訂正のお願い

2009. 6　株式会社自研センター

＊No.J-322 ホンダ モビリオスパイク 2003年2月(GK1･2系)を下記の通り訂正いたします。

P.78　ボデー寸法図 ■ アッパボデー実測寸法

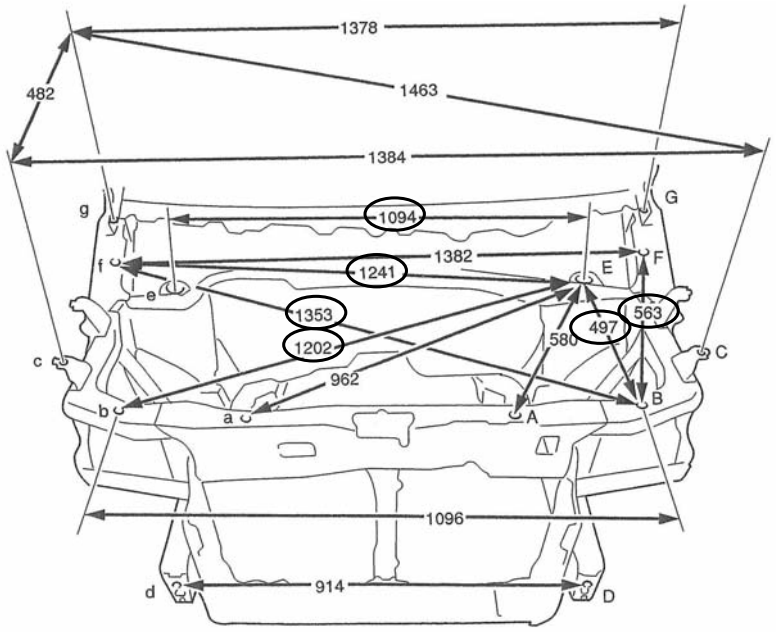
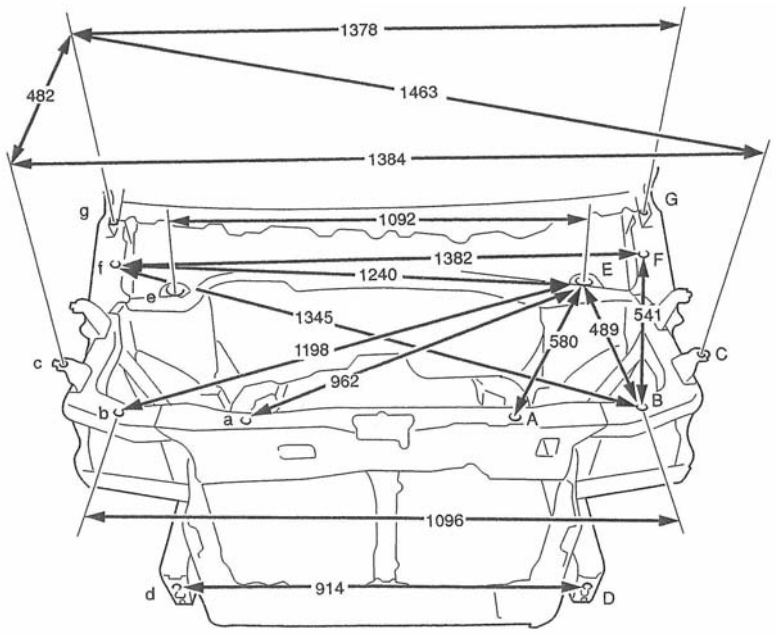
寸法に誤りが有ったため、差し替え願います。

○：誤り箇所

P.82　ボデー寸法図　■ アンダボデー実測寸法

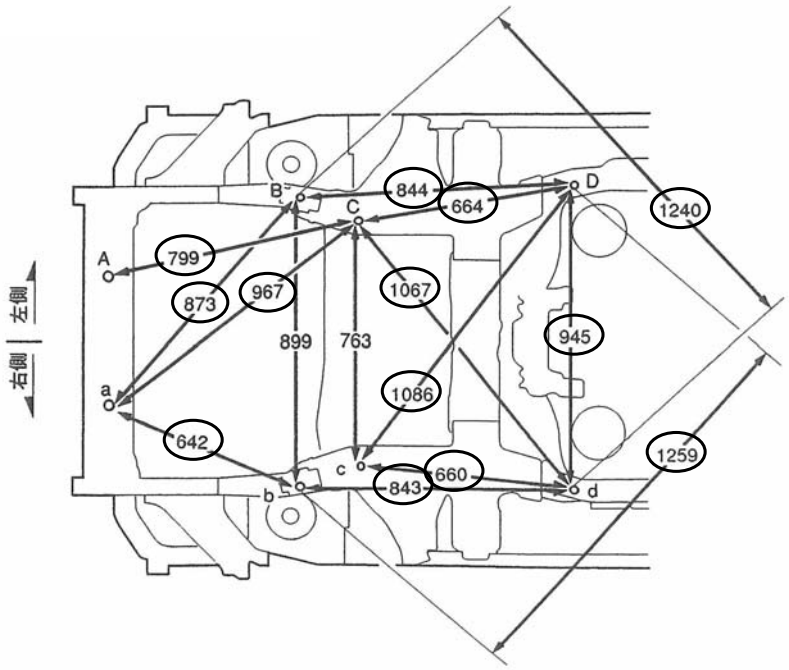
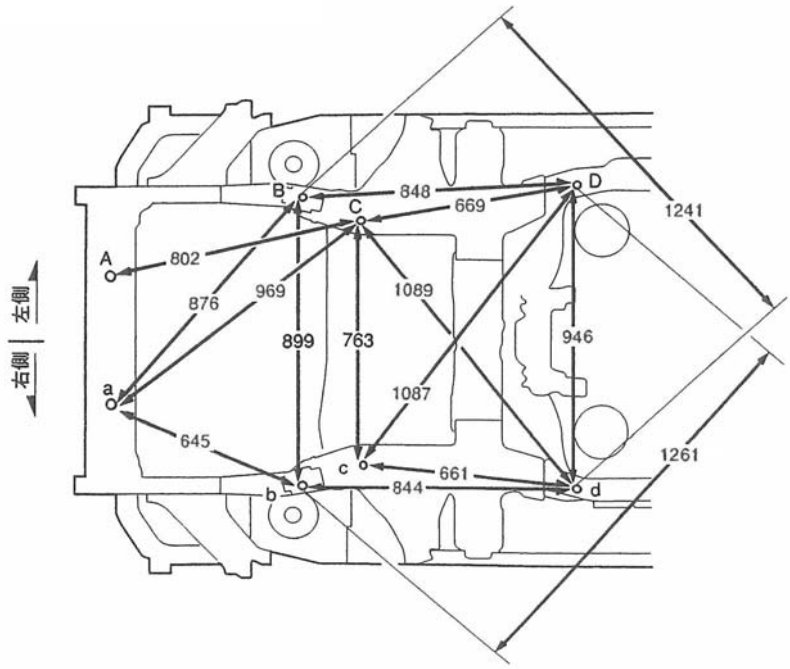
寸法に誤りが有ったため、差し替え願います。

○：誤り箇所

P.83　ボデー寸法図

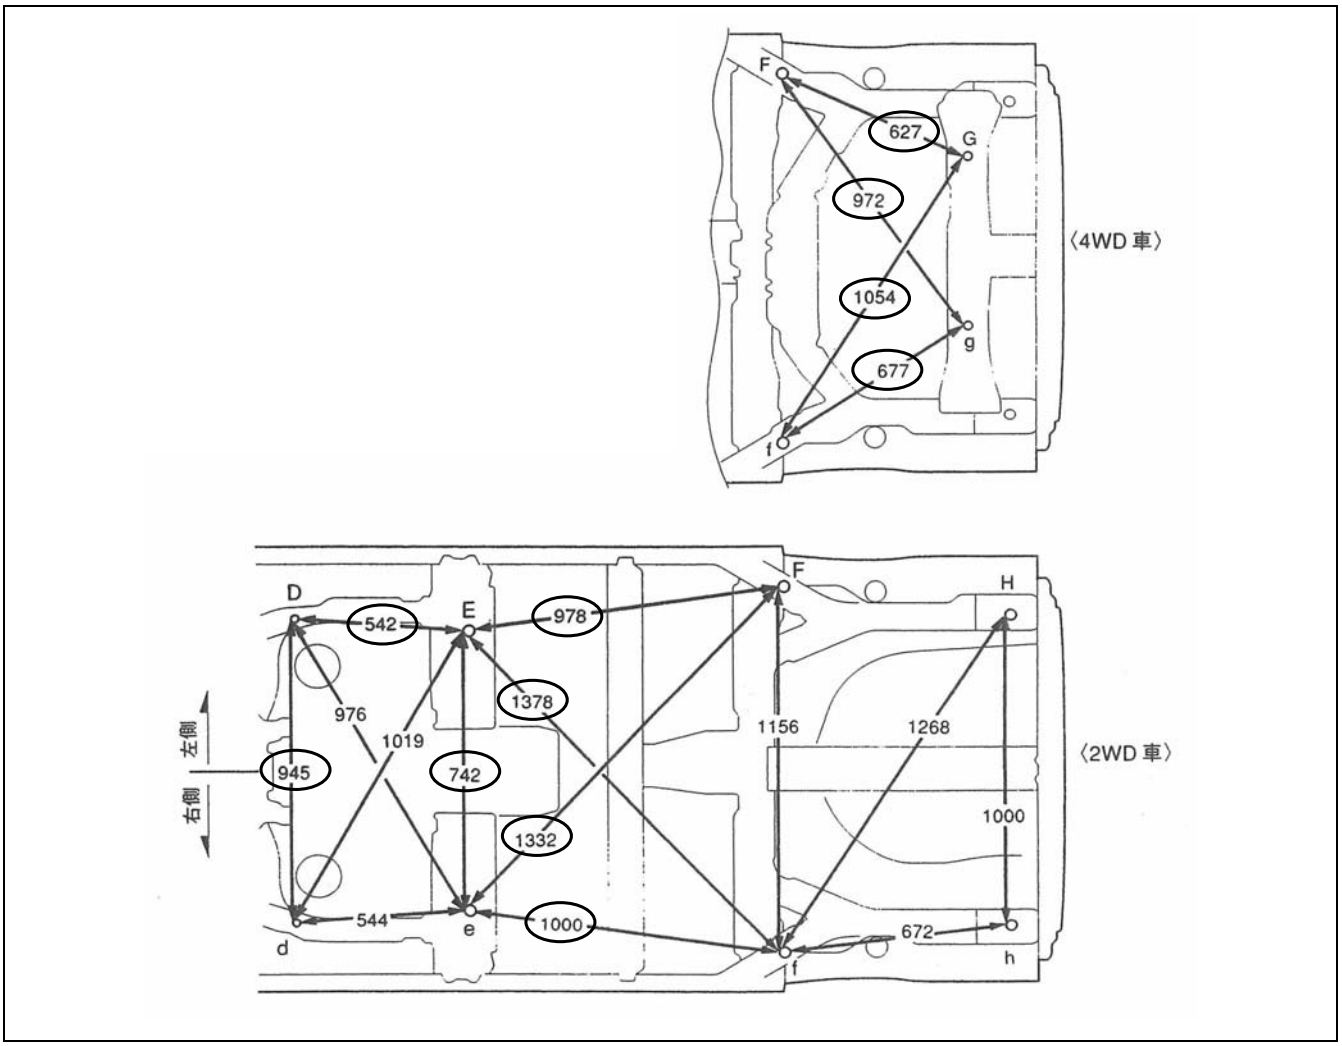
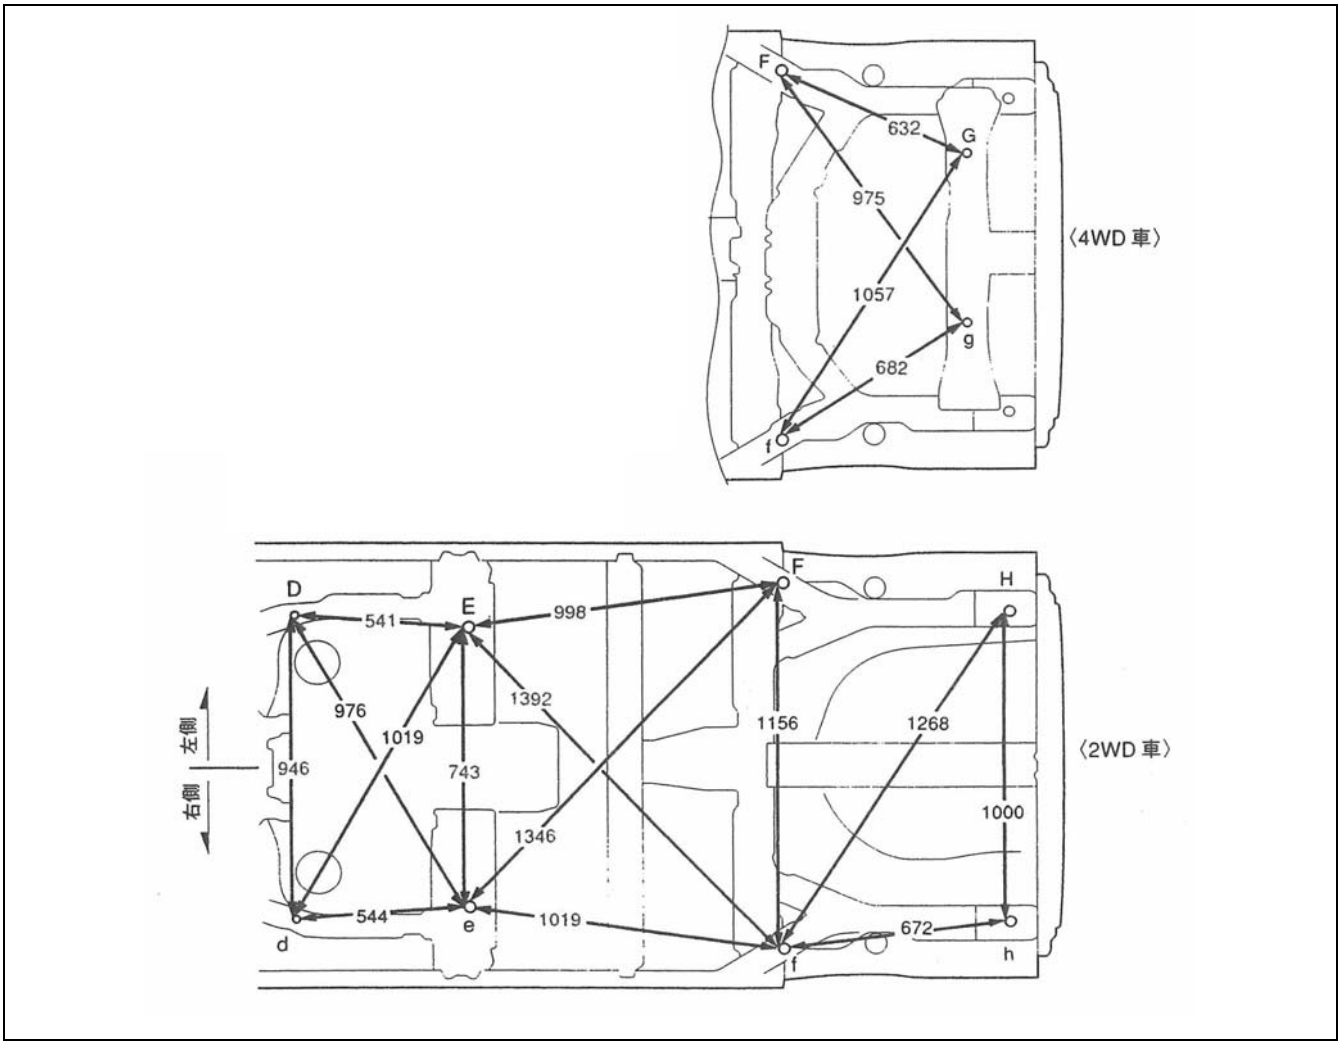
寸法に誤りが有ったため、差し替え願います。

○：誤り箇所
